Keuringsverslag van een elektrische laagspanning- en zeer lage spanningsinstallatie

NIET CONFORM

Straatnaam Vurtense Schansstraat
Huisnummer 57
Busnummer
Postcode 3582
Gemeente Koersel
Land België

Controlebezoek van een huishoudelijke installatie volgens (KB 08/09/2019) - AREI Boek 1- 6.5. en 4.2.4.3.

Afbeelding schakel- en verdeelbord:

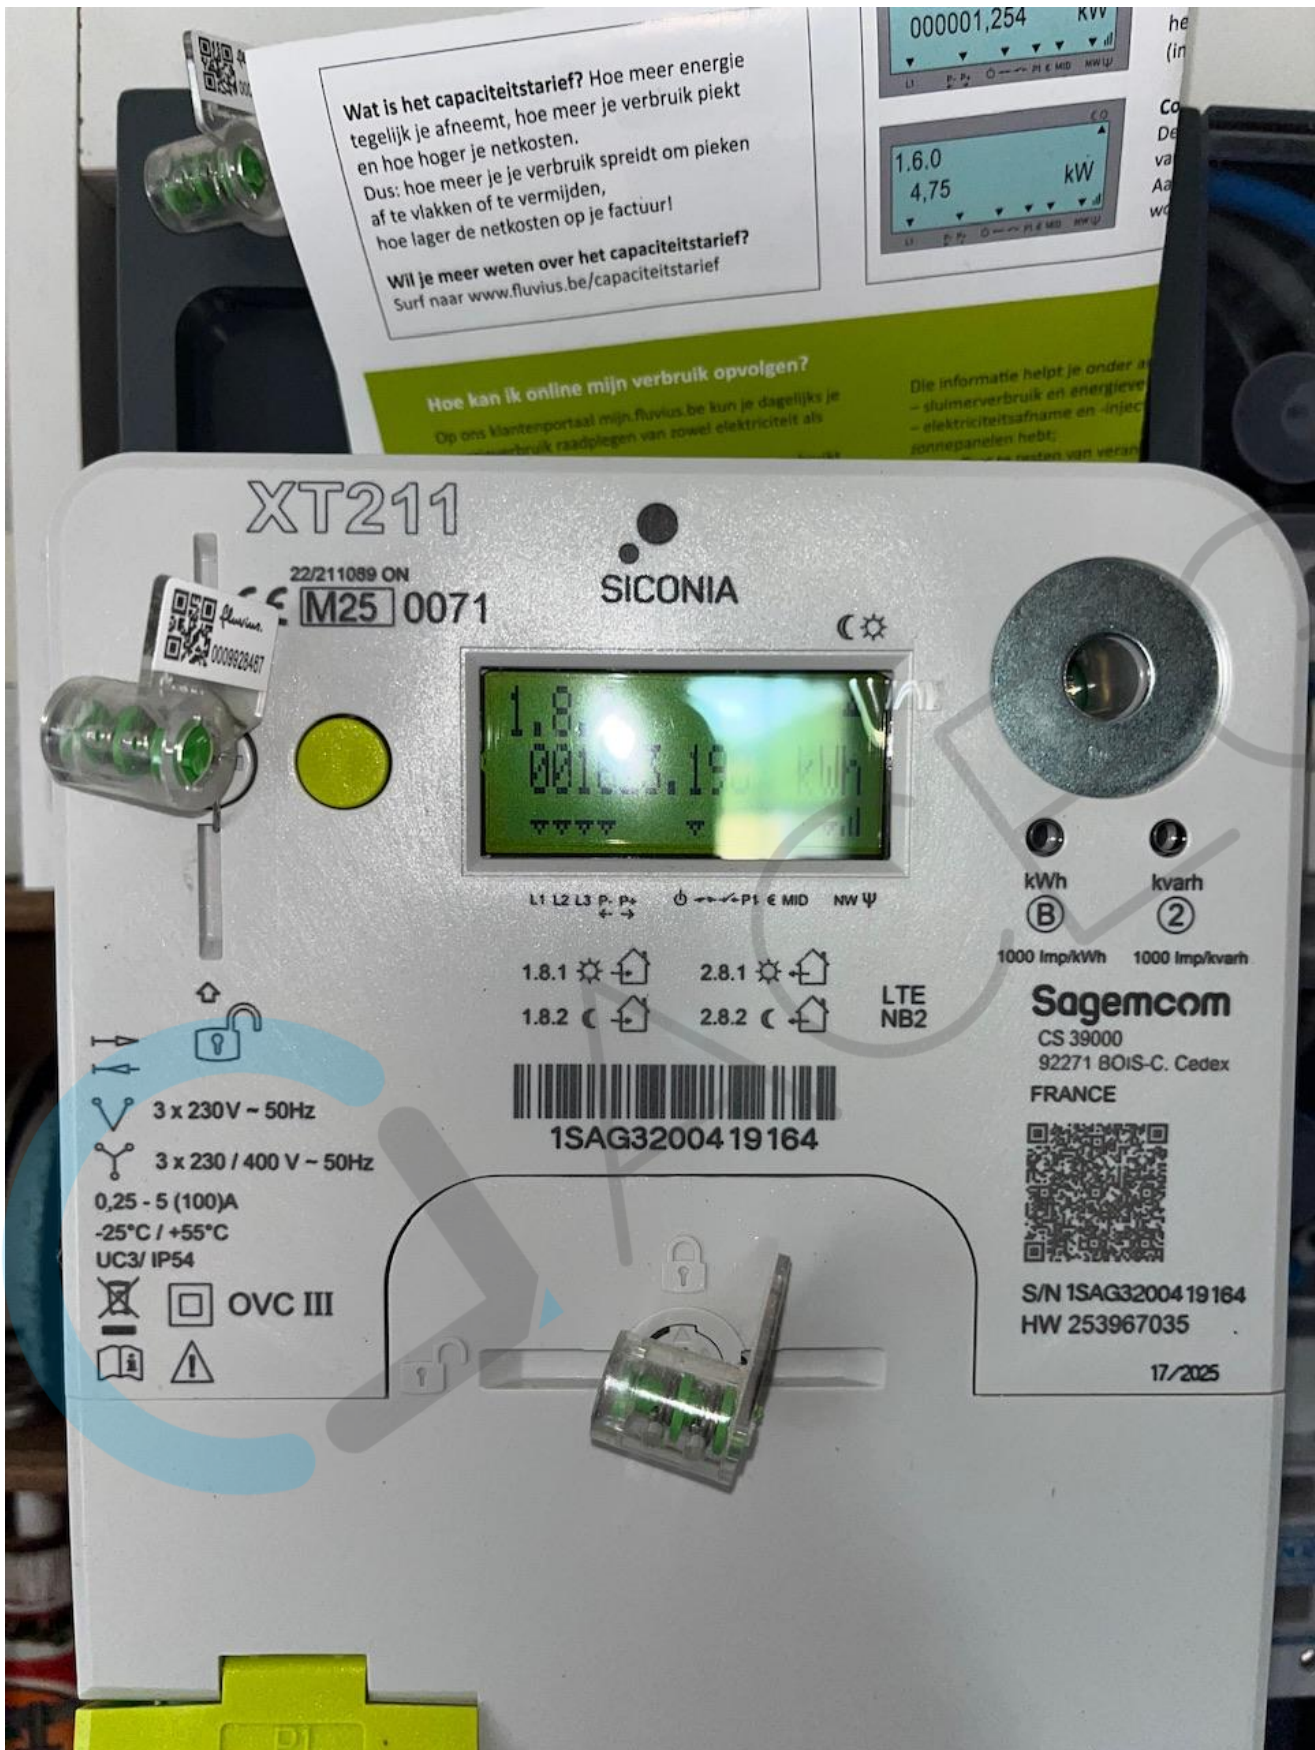
- I1.02 Eéndraadschema van de installatie komt niet overeen met de werkelijkheid. (Boek 1 Afdeling 2.12 - 2.13 en 3.1.2)
- I1.04 Situatieschema van de installatie komt niet overeen met de werkelijkheid. (Boek 1 Afdeling 2.12 - 2.13 en 3.1.2)

- I2.02 De waarde van de isolatieweerstand van één of meerdere stroombanen is kleiner dan 0,5M ohm. (Boek 1 Onderafdeling 6.4.5.1.)
- I5.01 De aanduiding van de stroomkringen en/of apparatuur, aansluitklemmen, enz dient aangebracht of vervolledigd te worden. (Boek 1 Onderafdeling 3.1.3.1. en 3.1.3.3.A. en 5.1.6.1)

- I5.14 De nominale spanning dient duidelijk vermeld te worden op een oordeelkundig gekozen plaats. (Boek 1 Onderafdeling 3.1.3.3.)
- I8.08 De geleiders van het type VOB moeten in daarvoor bestemde buizen, kabelgoten geïnstalleerd worden. (Boek 1 Onderafdeling 5.2.9.3. en 5.2.9.6.)

- I8.17 De niet-gebruikte leidingen verwijderen of aan de uiteinden te isoleren. (Boek 1 Onderafdeling 4.2.3.3.b)
- I9.04 De verbindingen dienen verwezenlijkt te worden in borden, verbindings- of aftakdozen, aan de klemmen van schakelaars, contactdozen of verlichtingsarmaturen. (Boek 1 Onderafdeling 5.2.6.1.)

- I9.13 Elektrisch materieel zonder bodem mag niet rechtstreeks op brandbaar materiaal geplaatst worden. (Boek 1 Onderafdeling 5.1.1.2.)
- N3 Het is niet uitgesloten dat bij een nacontrole bijkomende inbreuken worden vastgesteld bij voorleggen schema's.

- N5 De verlichting is nog niet definitief geplaatst.
- Kring 6
- Langs verdeelkast
- Langs verdeelkast
- Kelder
- Stopcontact zolder garage en tuinhuis
